Nom Dominique PERRIN  
Département Marketing  
Telephone 0811 700 712  
Fax +33 (0)1 85 57 00 12  
Référence FSCA CHI 21-01 / CHI 21-01.A.OUS  
Date 2 Avril 2021

**LETTRÉ DE SÉCURITÉ**  
**FSCA CHI 21-01/CHI 21-01.A.OUS**

**Systemes ADVIA® Chemistry 1800 - ADVIA® Chemistry 2400 - ADVIA® Chemistry XPT**  
**Plusieurs problèmes identifiés avec les CD des paramètres analytiques (APTool) et de**  
**définition des tests (TDef)**

**Figure 2 : Fenêtre d'affichage de la valeur (sérique) inférieure anormale du sous-paramètre tHb\_EM du test A1c\_EM sur les systèmes ADVIA Chemistry 1800/2400**

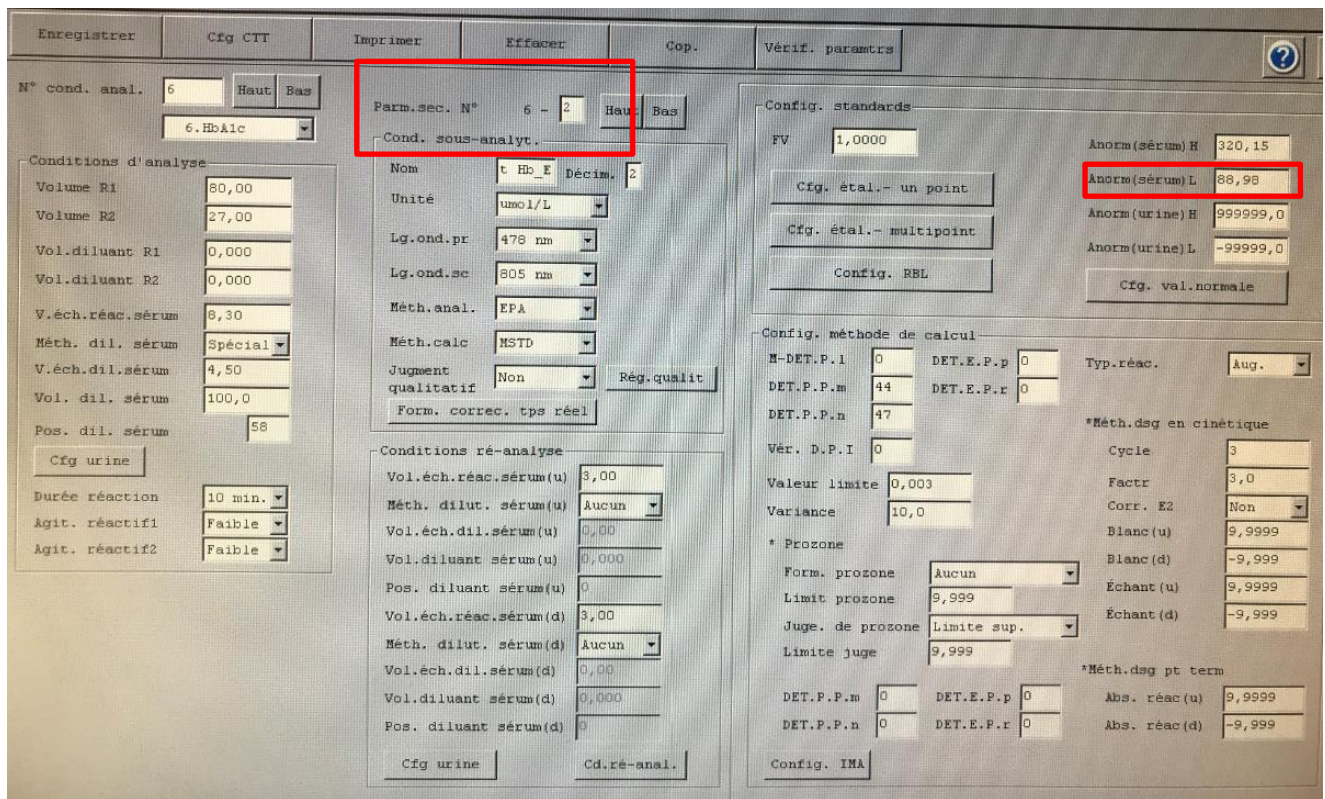
N° du dysfonctionnement et test	Comportement observé
1. Hémoglobine enzymatique A1c (A1c_E) automatisé et manuel	<p>Les versions logicielles APTool v1.09 et TDef v1.05 comportent une erreur de limite basse de concentration en hémoglobine totale (<b>74,74</b> µmol/l) pour les tests ADVIA Chemistry A1c_E et A1c_EM. Cette erreur n'a pas d'incidence sur le contrôle qualité (CQ) et les résultats patients. Les résultats sont valides et peuvent faire l'objet d'un compte rendu.</p> <p>La valeur correcte de limite basse de concentration en hémoglobine totale est : <b>88,98</b> µmol/l.</p>

8. Pour le test **A1c\_EM**, sélectionnez **N° cond. analyse 19** dans la liste déroulante.
9. Dans les sous-paramètres, naviguez jusqu'aux **conditions de sous-analyse 19 - 2**.
10. Dans la zone Configuration Multi-Standard, modifiez la valeur (sérique) inférieure anormale de **74,74 en 88,98**.
11. Cliquez sur Enregistrer, puis sur Oui pour enregistrer les modifications apportées aux paramètres analytiques (**voir Figure 2**).

Figure 4 : Fenêtre de configuration du blanc réactif pour les systèmes ADVIA 1800/2400

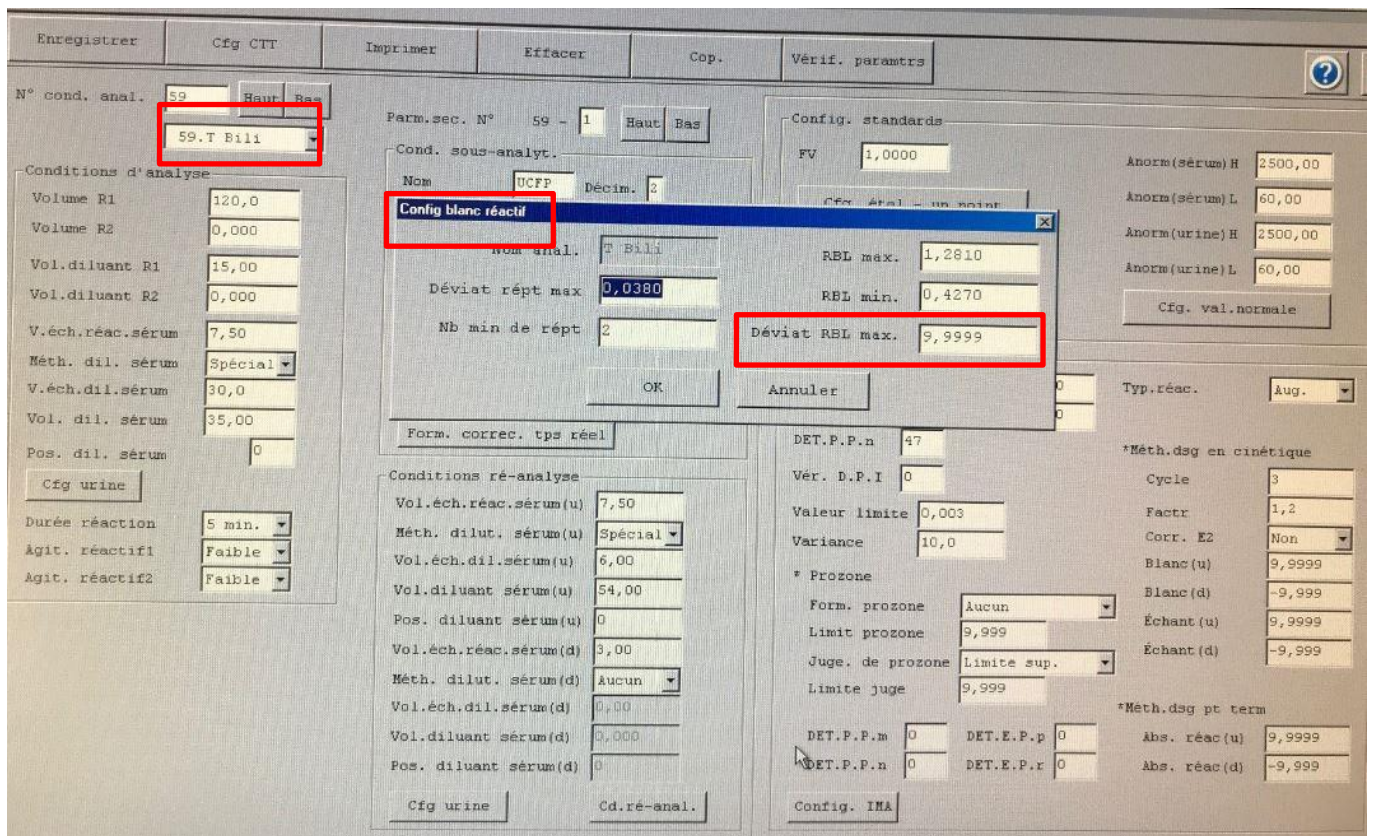
2. Protéines urinaires et du liquide cérébro-spinal (UCFP)	<p>Sur les CD APTool v1.08 et v1.09 et TDef v1.04 et v1.05, le paramètre analytique d'écart maximal du blanc réactif par défaut a été incorrectement défini sur <b>0,0037</b>, au lieu de <b>9,9999</b>. L'utilisation du paramètre erroné peut entraîner l'apparition, par intermittence, d'une alarme indiquant que l'écart maximal du blanc réactif a été dépassé, ce qui provoque l'échec de la calibration.</p> <p>Dans ce cas, le CQ et l'analyse de l'échantillon patient ne peuvent pas être réalisés. Si la calibration a réussi et que le CQ se situe dans la plage, les résultats patients sont alors valides et peuvent faire l'objet d'un compte rendu.</p>

1. Vérifiez que le statut de votre système est Prêt.
2. Connectez-vous en tant que tech\_manager ou supervisor (superviseur) pour que Configuration apparaisse dans le panneau Menu.
3. Dans le panneau Menu, sélectionnez **Configuration > Paramètres analytiques (Bioch)**.
4. Sélectionnez le test **UCFP** dans la liste (N° cond. analyse 59).
5. Dans la zone Configuration Multi-Standard, cliquez sur le bouton de **configuration du blanc réactif**.
6. Dans la fenêtre qui s'affiche, modifiez l'**écart maximal du blanc réactif** de 0,0037 en **9,9999**.
7. Cliquez sur OK, Enregistrer, puis Oui pour enregistrer les modifications apportées aux paramètres analytiques (**voir Figure 4**).
8. Si vous utilisez les unités SI, passez aux instructions du dysfonctionnement 3. Si vous utilisez les unités courantes, reportez-vous à la section Actions à mettre en œuvre par les utilisateurs ci-avant.

Figure 7 : Fenêtre Config multi-standard des systèmes ADVIA 1800/2400

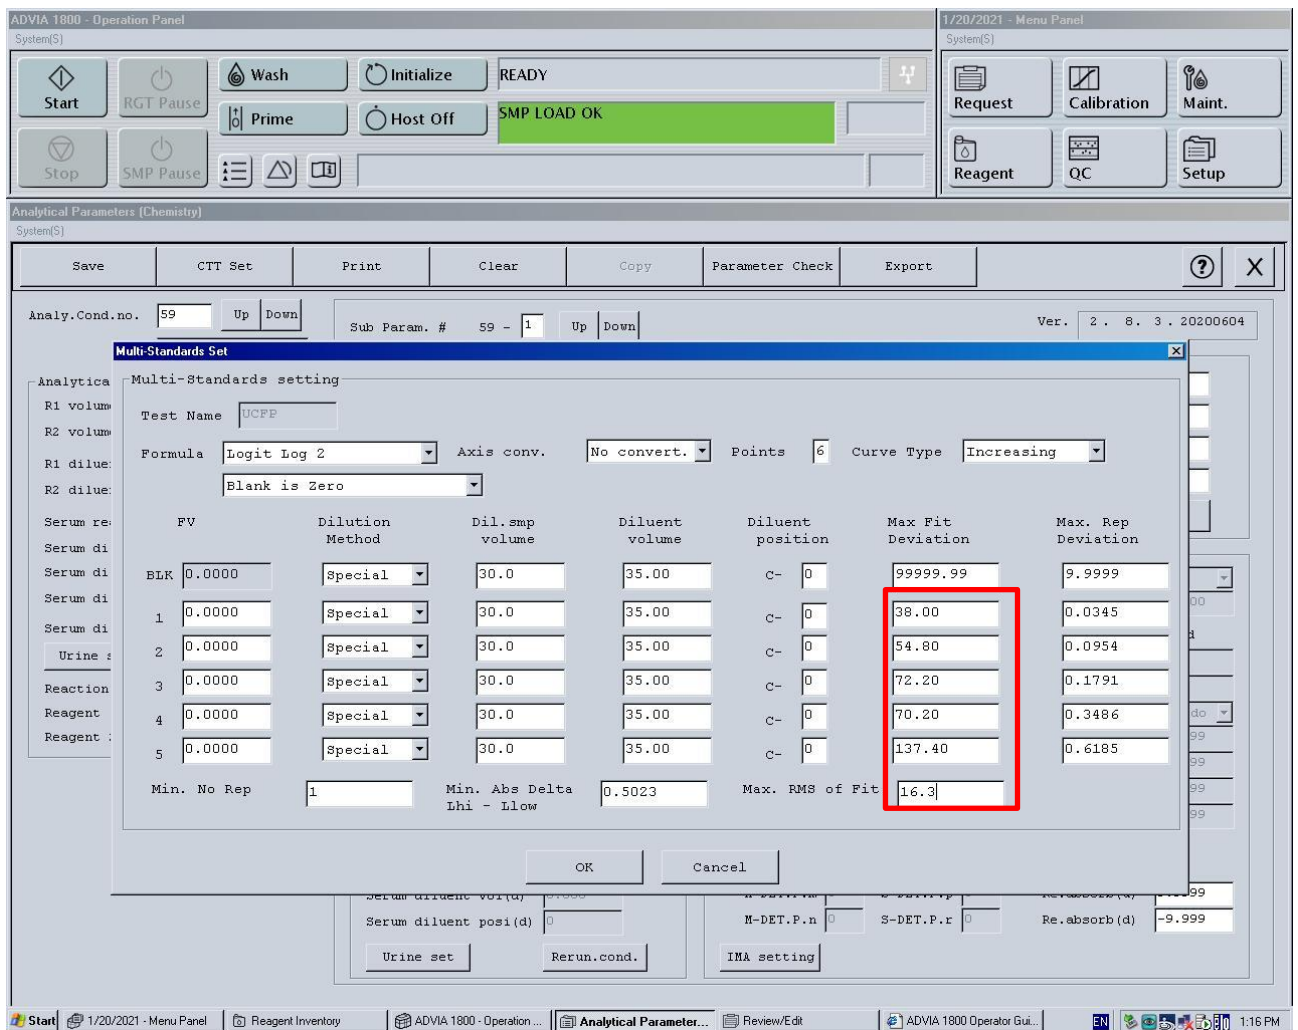
3. Protéines urinaires et du liquide cérébro-spinal (UCFP)	<p>Sur les CD APTool v1.08 et v1.09 et TDef v1.04 et v1.05, les unités SI (système international) et les limites des critères de calibration sont incorrectement exprimées en <b>mg/dl</b>, au lieu de <b>mg/l</b>, pour le test ADVIA Chemistry UCFP. Lorsque les unités SI du calibrateur sont utilisées, l'écart d'ajustement maximal est dépassé, ce qui provoque l'échec de la calibration et empêche la production des résultats. Les instructions d'utilisation du calibrateur ADVIA Chemistry UCFP CAL fournissent les valeurs et unités SI (mg/l) correctes.</p> <p>Les clients utilisant les unités courantes ne sont pas concernés par ce problème.</p>

- g. Cliquez sur Cfg. étal. - multipoint pour ouvrir la fenêtre Config multi-standard (voir Figure 7).
- h. Modifiez les 5 lignes numérotées d'écart d'ajustement maximal (calibrateurs) : ligne 1 de **3,80 en 38,00**, ligne 2 de **5,48 en 54,80**, ligne 3 de **7,22 en 72,20**, ligne 4 de **7,02 en 70,20** et ligne 5 de **13,74 en 137,40**.
- i. Modifiez les RMS maximales de FIT de **1,63 en 16,3**.
